Modulo per la presentazione delle osservazioni per i piani/programmi/progetti sottoposti a procedimenti di valutazione ambientale di competenza statale

☒ Valutazione di Impatto Ambientale (VIA) – art.24 co.3 D.Lgs.152/2006 e s.m.i.

ID: Codice procedura (ID_VIP/ID_MATTM):10844

Impianto per la produzione di energia elettrica da fonte eolica, costituito da 6 aerogeneratori della potenza complessiva di 37,2 MW, un sistema di accumulo da 25 MW e relative opere connesse in località "Rempillo" nel comune di Pitigliano (GR).

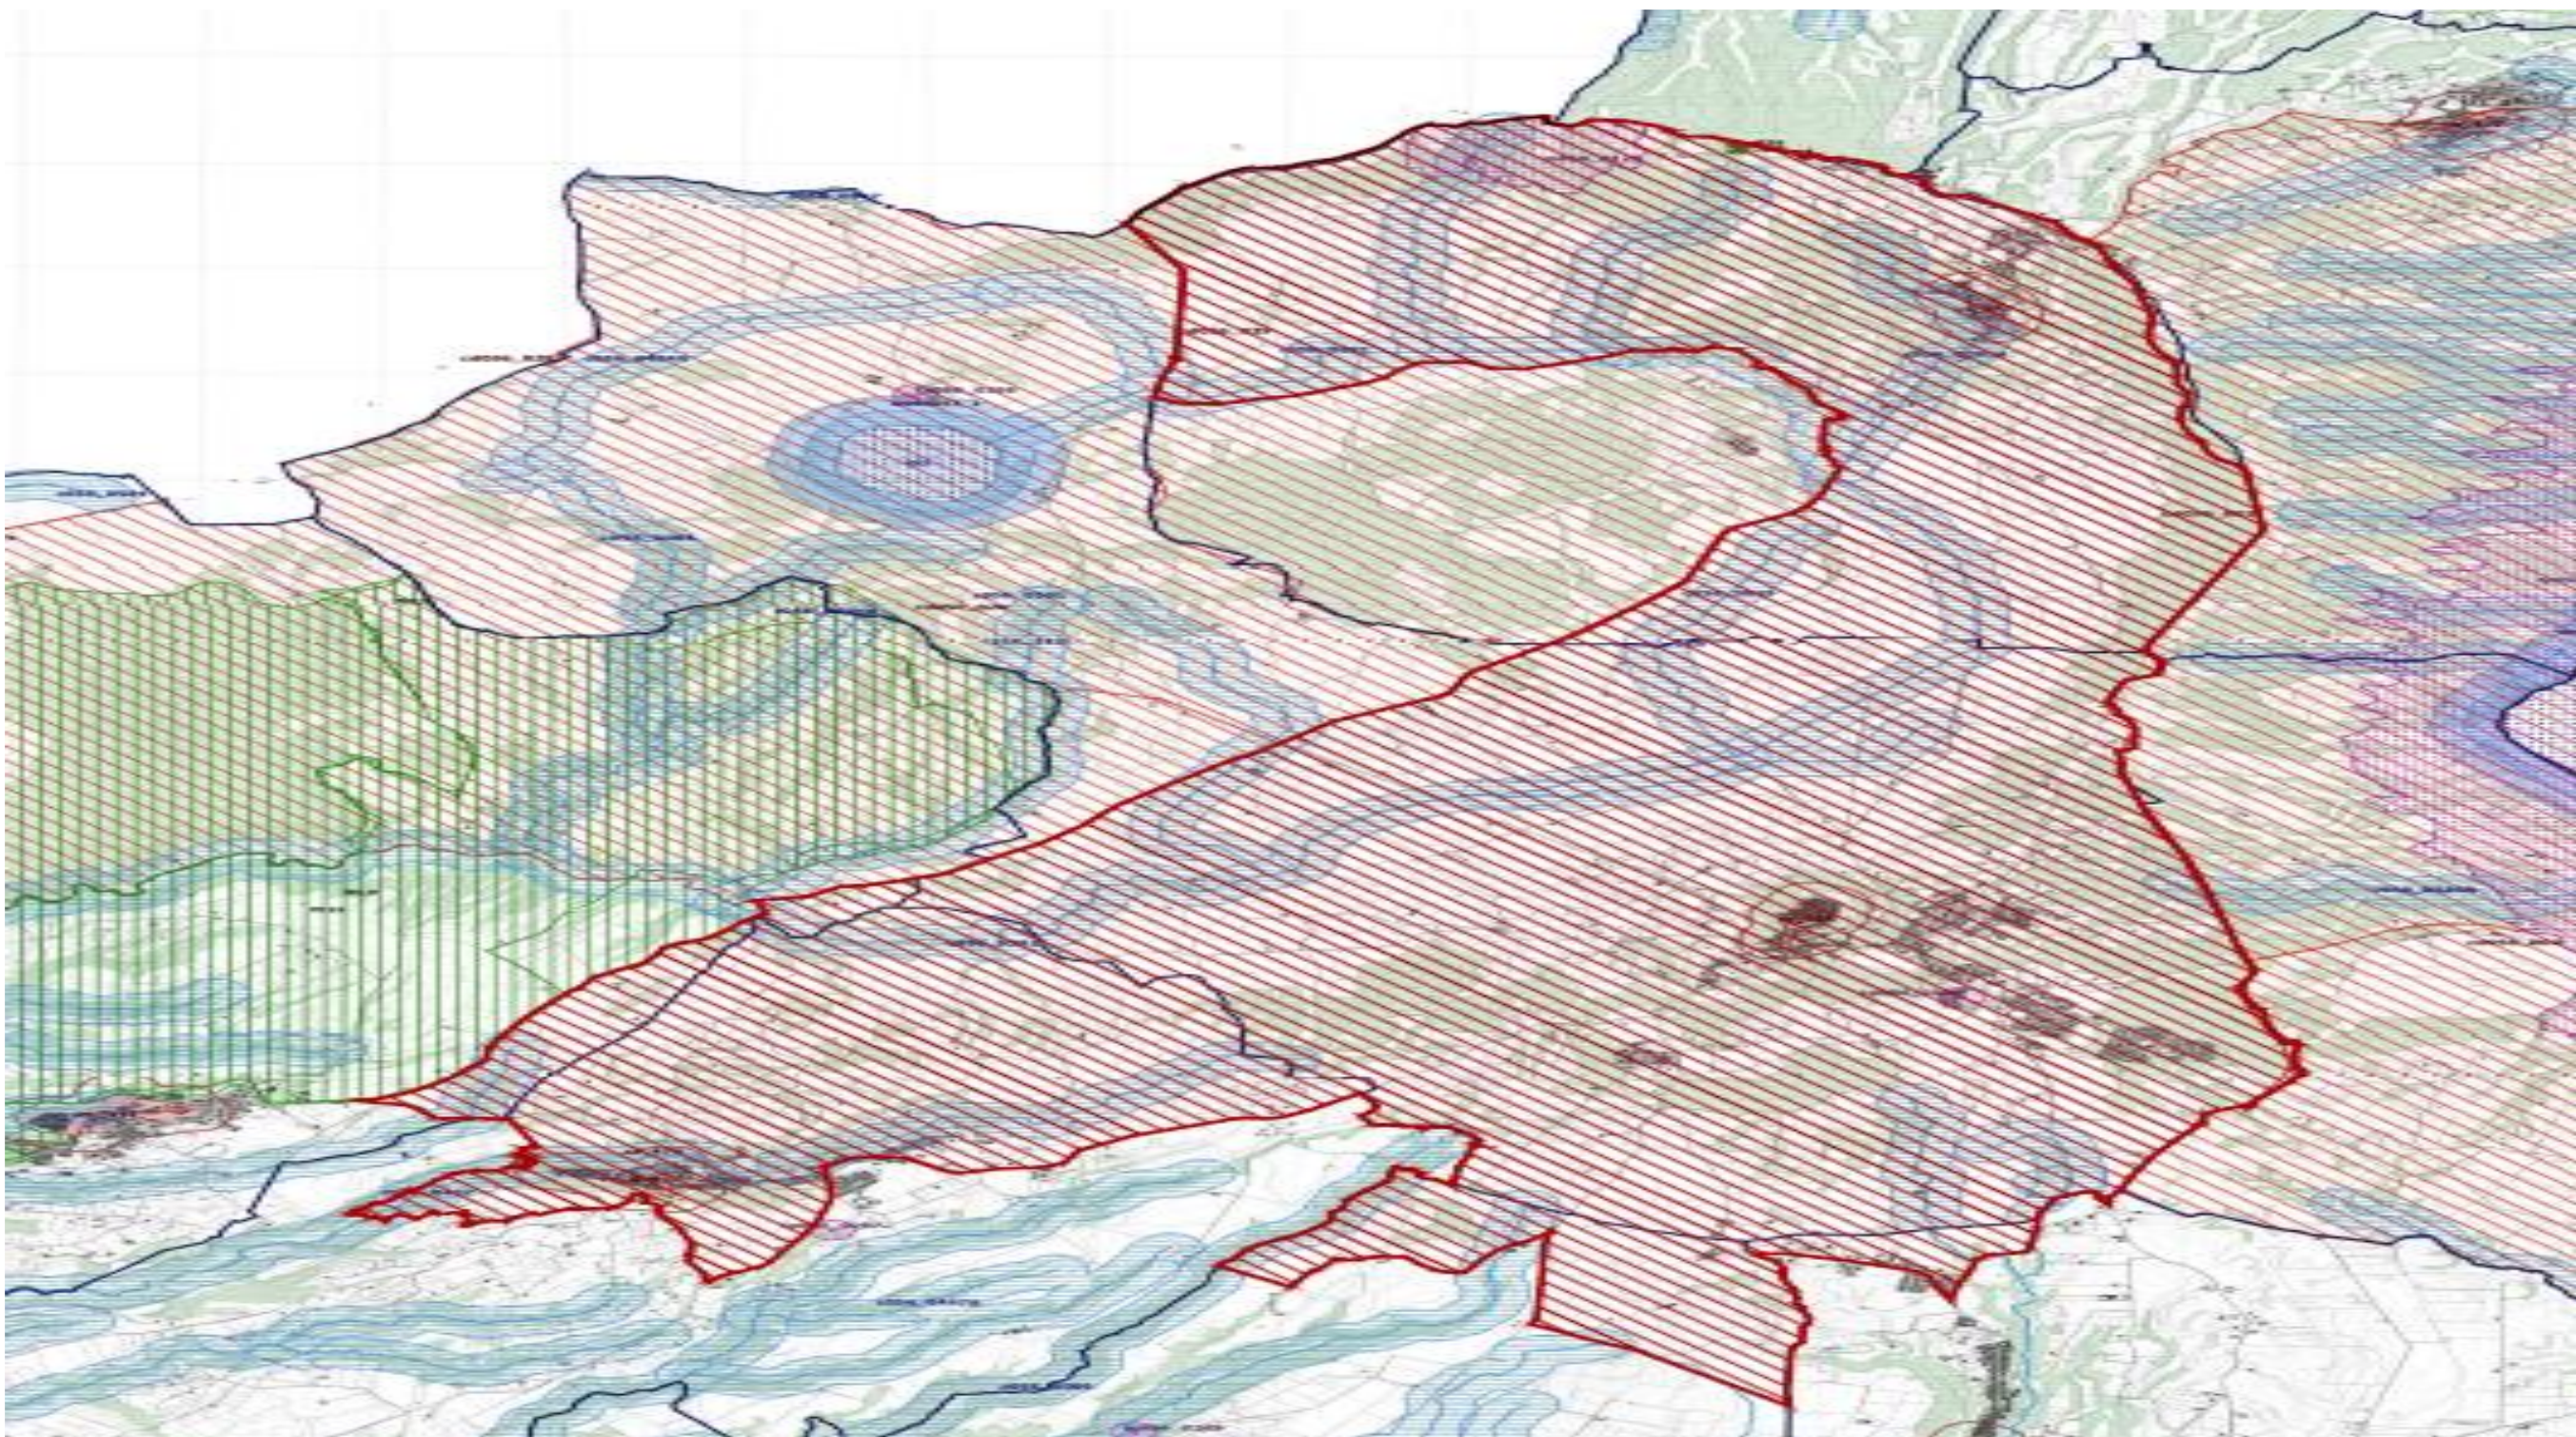
Alla luce del combinato disposto dal "vincolo sul patrimonio paesaggistico (artt. 136 e ss. e 142 del decreto legislativo n. 42/2004 e ss.mm.ii.) e sui beni culturali" (artt. 10 e ss. del decreto legislativo n. 42/2004 e ss.mm.ii.) e dal comma 8 lettera c-quarter del D.Lgs 191/2021 e ss.mm.ii si evince che, ad oggi, le aree in cui sono previsti gli insediamenti dei sei aerogeneratori dell'impianto eolico denominato "Rempillo" non sono idonee perché ricadono tutte all'interno della fascia di rispetto dei **beni paesaggistici di notevole interesse pubblico denominati "Conca del Lago di Mezzano e territorio circostante" (D.M. 22.05.1976)** comprendente anche il **vincolo "Selva del Lamone" (D.M. 22.05.1984)** tutelati dall'**art. 136 del Codice del Beni Culturali e del Paesaggio** e in particolare un aerogeneratori (P01) è a 100 metri dal primo vincolo citato e gli altri cinque compresi in una distanza massima tra 1 km e 2 km (vedi immagine n. 1 dell'ALLEGATO). Nella fascia di rispetto dei 3 km anche la porzione di vincolo rappresentato dalla Selva del Lamone che gode di altre importanti tutele in quanto Riserva Naturale regionale (L. 394/91 e L.R. 29/97), Zona di Protezione speciale (ZPS) insieme ai Monti di Castro collegati tra loro da una Zona di Conservazione Speciale (ZSC), il sistema fluviale Fiume Fiora-Olpeta. La Selva del Lamone oltre il vincolo paesaggistico di notevole interesse pubblico che la rende area non idonea all'installazione degli impianti FER anche nelle sue fasce di rispetto dei 3 km, gode di un'altra tutela che ne rivela l'importanza di area di importanza internazionale per l'avifauna IBA (012) che viene collegata all'altra IBA (099) Lago di Bolsena attraverso la ZPS Caldera di Latera e la ZSC Lago di Mezzano che insieme sono compresi nel vincolo paesaggistico "Conca Lago di Mezzano..." e verranno uniti dal nuovo vincolo paesaggistico "*Ambito paesaggistico, geologico e geomorfologico dell'orlo della caldera di Latera e delle sue pendici interessate dai centri eruttivi periferici*" (si veda a riguardo la proposta pubblicata sul sito del MIC in data 09/08/2023 e

l'immagine n. 2 dell' ALLEGATO) all'area di notevole interesse pubblico "Conca del lago di

Bolsena” (D.M. 24.10.1960). Praticamente una vasta zona che per interesse paesaggistico e naturalistico oltre che storico, archeologico e identitario rappresenta un unicum nel panorama nazionale.

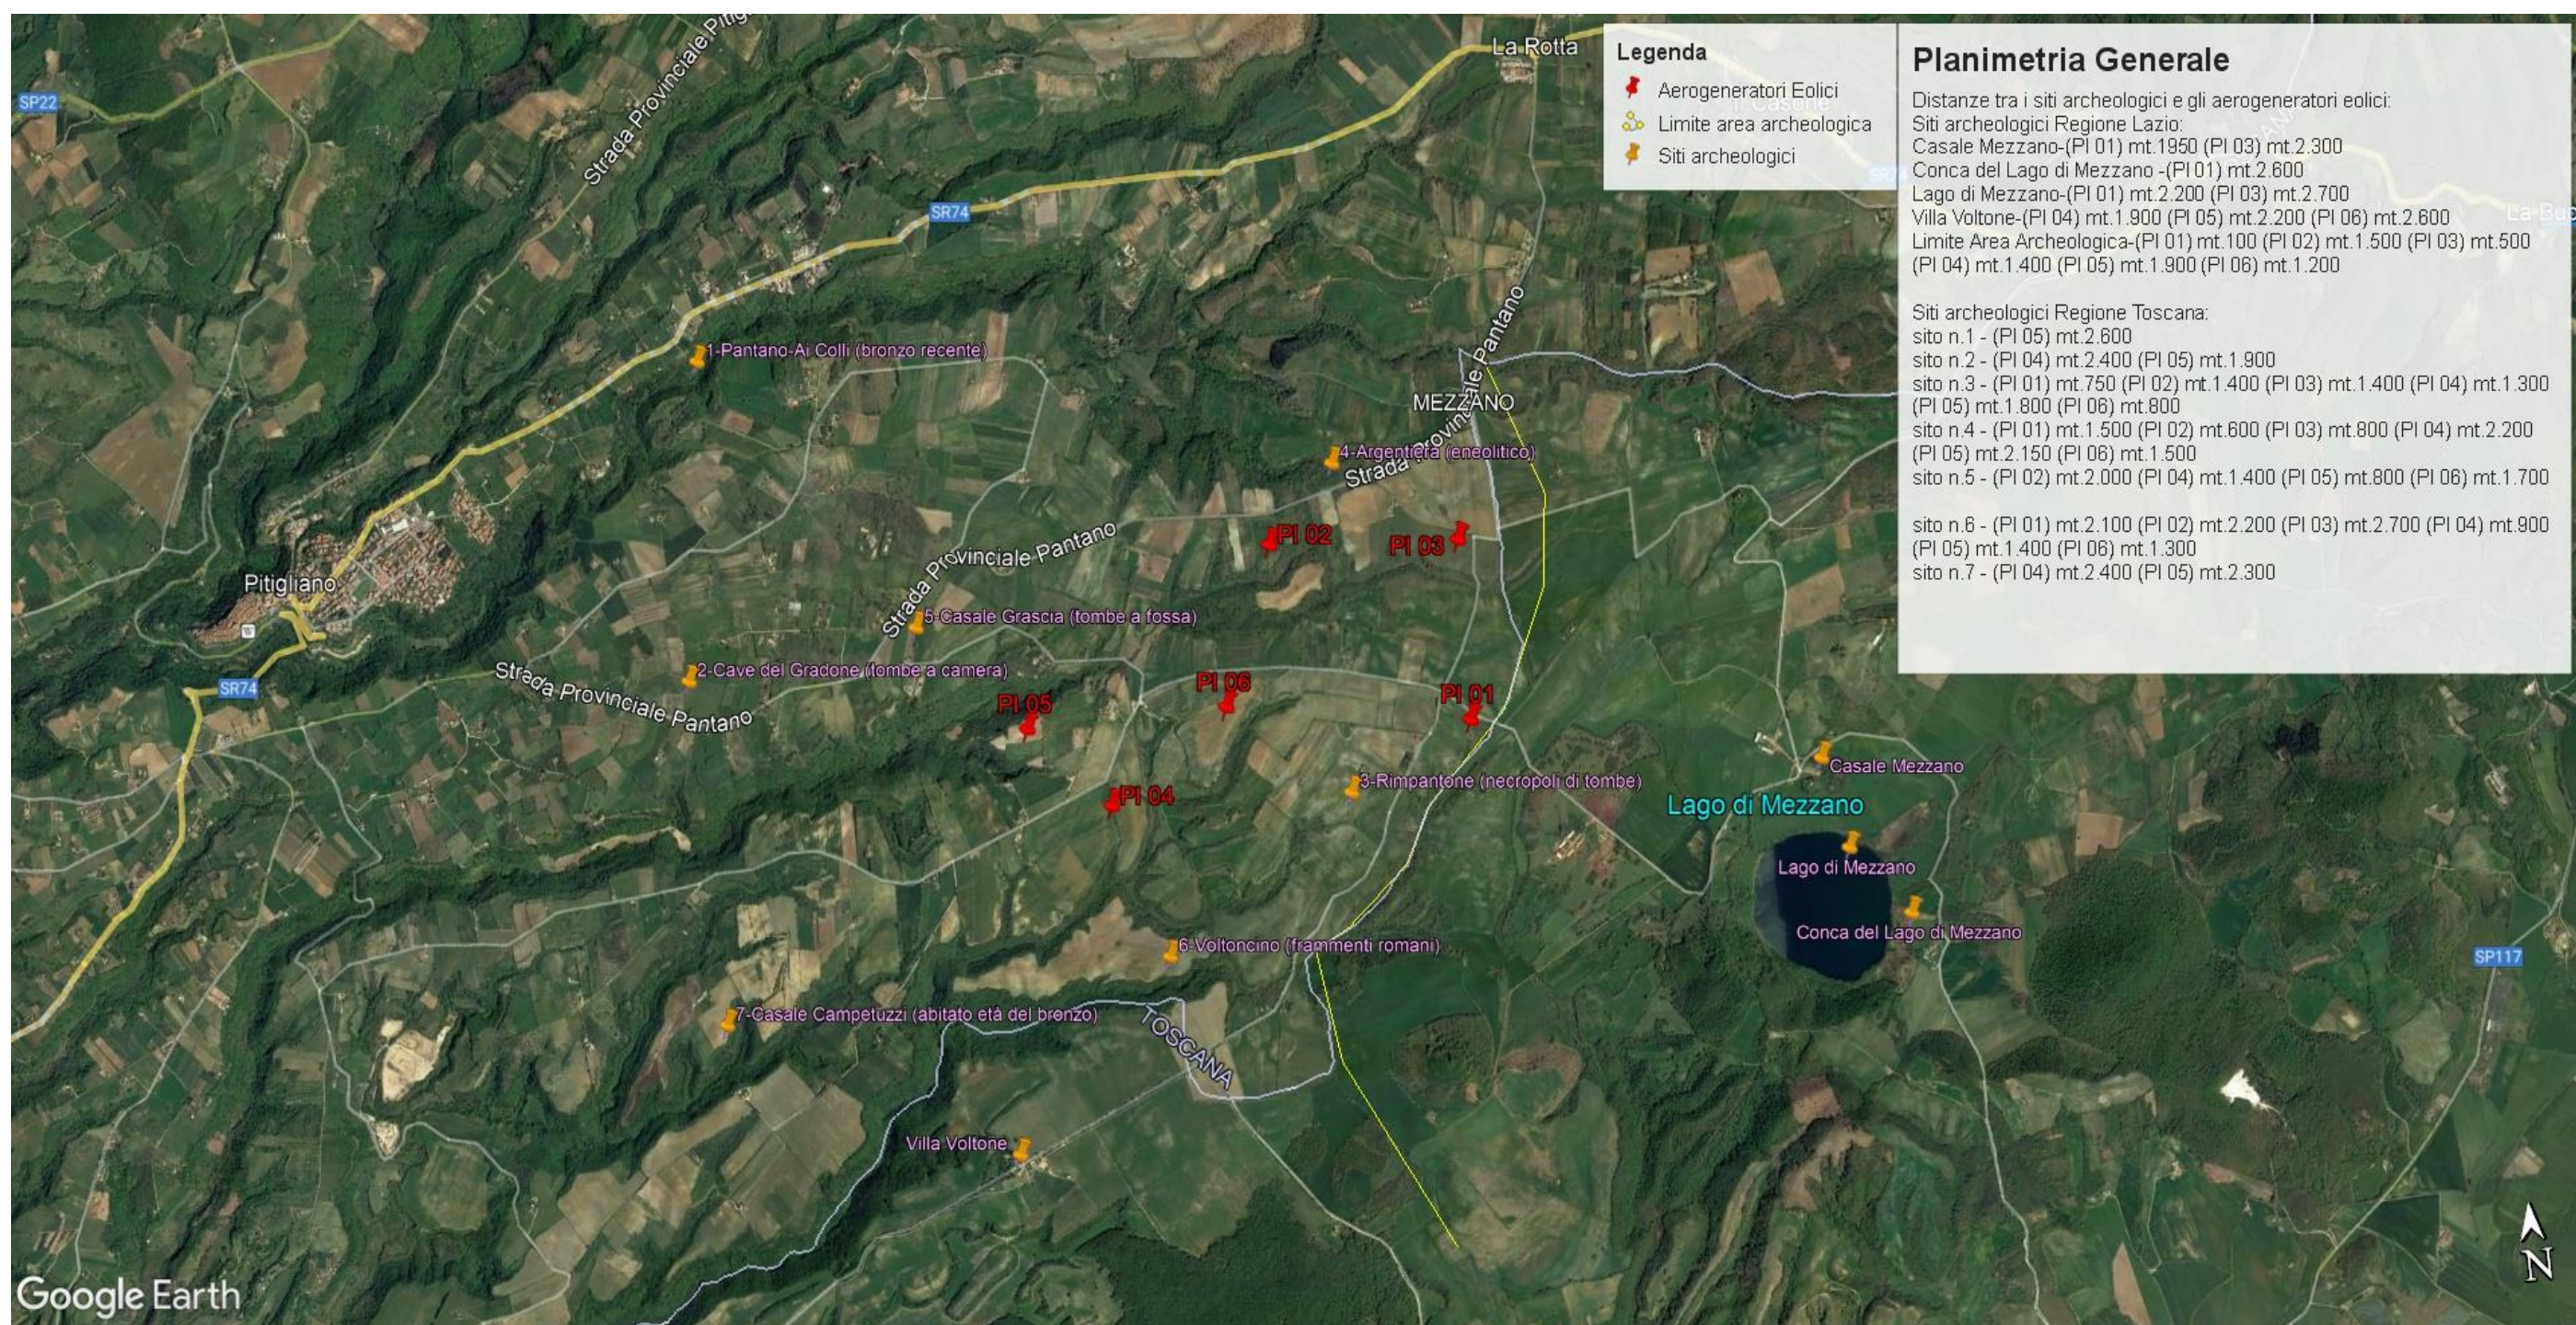
Inoltre, la zona in cui insisterebbe l’impianto eolico industriale Rempillo è compresa nelle fasce di rispetto di 3 km di diversi beni archeologici tutelati dalla parte II del Codice dei Beni Culturali (vedi Allegato, immagine n. 3). Inoltre le pale P04 e P05 ricadono all’interno di un’area archeologica che la Proponente vorrebbe cancellare per il semplice fatto che non è riportata nel documento regionale ma nel documento provinciale come meglio dettagliato nell’Osservazione n. 5. Alla luce di quanto documentato appare chiaro quindi che la collocazione dell’impianto non ha tenuto conto alcuno dei vincoli dell’area nella quale è stato progettato e l’inserimento dell’impianto eolico nel paesaggio e sul territorio non è corretto (Allegato IV delle Linee guida nazionali di cui al D.M dello Sviluppo economico del 10.09.2010).

In sintesi, visti l’art. 20 comma 8 lettera c) quater del D.Lgs n 199/2021 e le Linee guida nazionali appena citate, considerato l’enorme impatto dell’impianto eolico industriale denominato “Rempillo” sulla zona paesaggistica di notevole interesse pubblico ben individuata nelle immagini n.1 e n. 2 e sui Beni Culturali evidenziati nell’ immagine n. 3 dell’Allegato alle presenti Osservazioni, per la collocazione delle pale P04 e P05 direttamente all’interno del perimetro di un’area archeologica e per gli impatti anche sull’area intermedia e vasta dei pregiati territori laziali della Tuscia settentrionale e in particolare di quelli del pitiglianese ricco di emergenze agricole, naturalistiche, storiche e archeologiche del periodo etrusco ma non solo, si chiede che venga negata l’autorizzazione all’ insediamento dell’impianto eolico denominato “Rempillo”.
